# Rapport de contrôle d'installations électriques à basse et à très basse tension

RÉF. 147/2026/62879/D01:1

DATE DU CONTRÔLE 09/04/2026 (15:50 - 16:25) AGENT VISITEUR Florian Fontaine  
 ADRESSE DU CONTRÔLE Rue Grégoire Decorte 69 - 7540 Tournai TYPE DE CONTRÔLE Visite de contrôle vente ancienne installation (8.4.2.)

## Croquis de position élémentaire et descriptif sommaire des tableaux

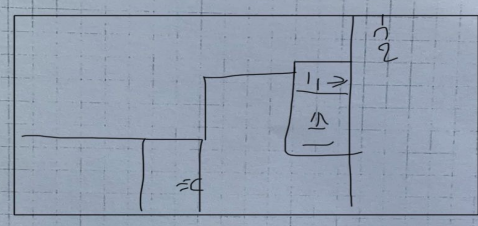
Le ou les socles de prise en défaut sont localisés dans la cuisine
